Mission régionale d'autorité environnementale

**Avis délibéré sur le projet
d'augmentation en capacité d'une unité de méthanisation
à Thennelières (10)
porté par la société PANAI ÉNERGIE**

n°MRAe 2022APGE24

Nom du pétitionnaire	Société PANAI ÉNERGIE
Commune	Thennelières
Département	Aube (10)
Objet de la demande	Augmentation de la capacité de production d'une unité de méthanisation existante
Date de saisine de l'Autorité Environnementale	22/12/21

Vue d'ensemble du site

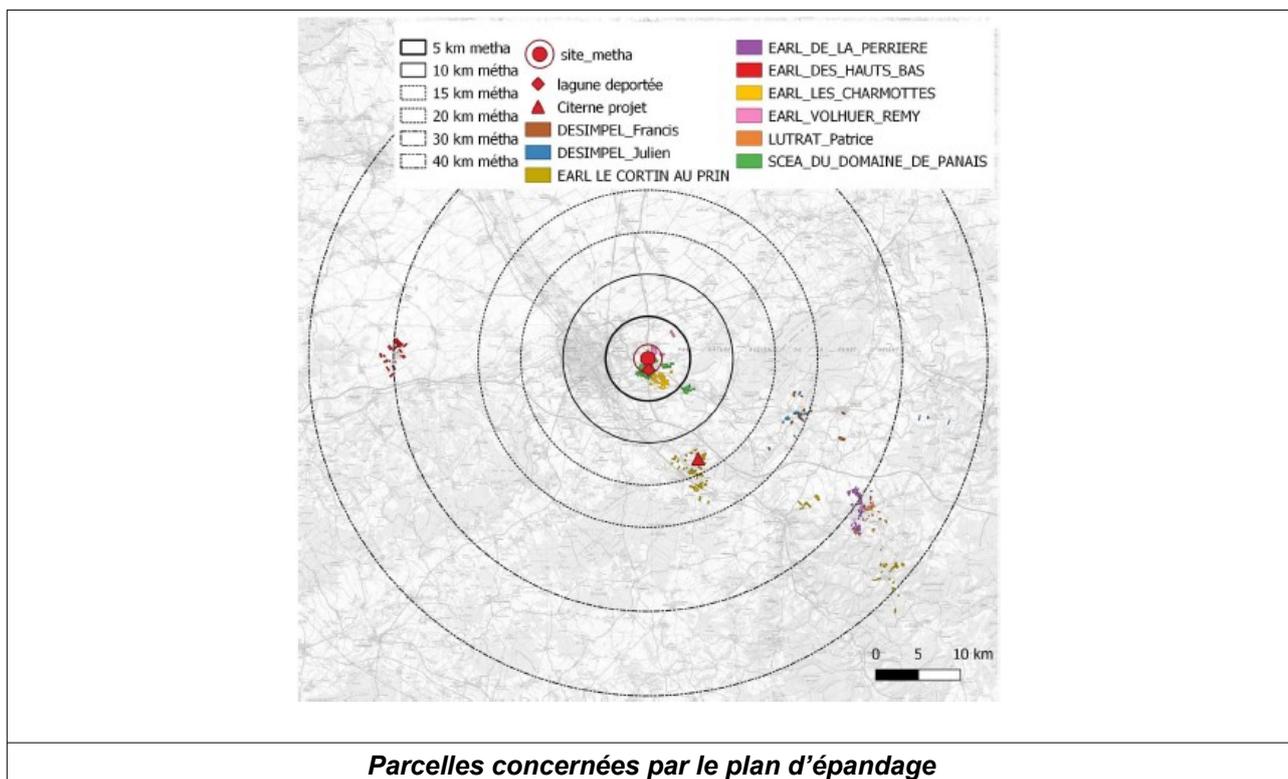
Concernant l'injection du biométhane dans le réseau GrDF, le dossier indique que le poste d'injection GrDF est en dehors des limites du site de méthanisation et donc en dehors du périmètre ICPE. Le poste d'injection est géré par GrDF. Le réseau situé entre le poste d'injection GrDF et le point de raccordement au réseau existant GrDF est une extension du réseau de distribution. La clôture du site de méthanisation exclue le poste injection.

L'Ae considère qu'au regard de l'article L.122-1-III du code de l'environnement⁵ le poste d'injection et la canalisation de raccordement au réseau de distribution qui sont dédiés exclusivement aux installations de la société PANAIIS font partie intégrante du projet même s'ils sont exploités par GrDF. Si ces derniers ont un impact notable sur l'environnement, ils devront faire l'objet d'un complément à l'étude d'impact évaluant les impacts et proposant des mesures d'évitement, de réduction et le cas échéant de compensation de ceux-ci. Ce complément éventuel devra être transmis à l'Ae pour avis préalablement à la réalisation des travaux de raccordement⁶.

Par ailleurs, l'Ae constate que les risques liés au poste d'injection n'ont pas été pris en compte dans l'étude de dangers.

L'Ae recommande au pétitionnaire d'évaluer, en lien avec GrDF, les impacts prévisibles du poste d'injection et du raccordement au réseau de distribution qui sont dédiés aux installations de la société PANAIIS et de prendre en compte les risques liés au poste d'injection dans l'étude de dangers.
